柏崎刈羽原子力発電所 7号機

基礎地盤の支持力について

コメント回答

平成20年12月11日

< 目地考慮 >

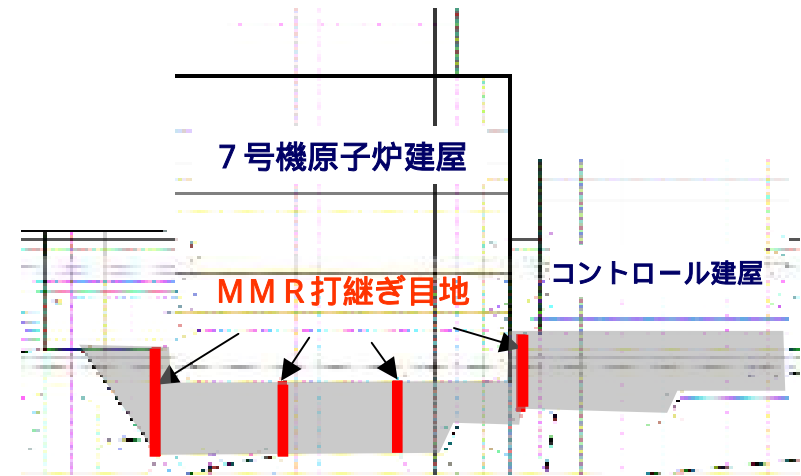
MMR打継ぎ目地の解析上の扱いについて説明  
すること

打継ぎ目地を挟んだ両側の要素間で応力を伝達しないように，節点を共有させずにモデル化して解析を実施

### Ss-1 , 加振終了時

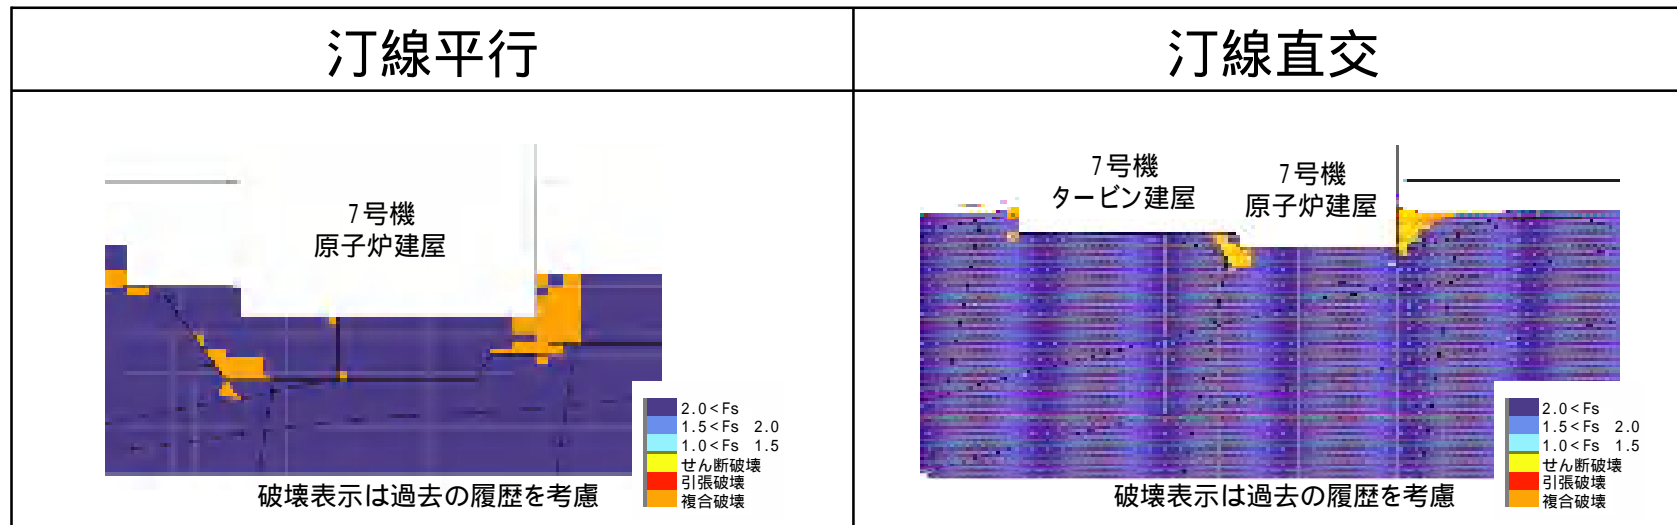
要素ごとの安全係数の表示方法について説明す  
ること

加振終了時においても，安全係数が1を下回る要素は連続せず，連続したすべり線は形成されない
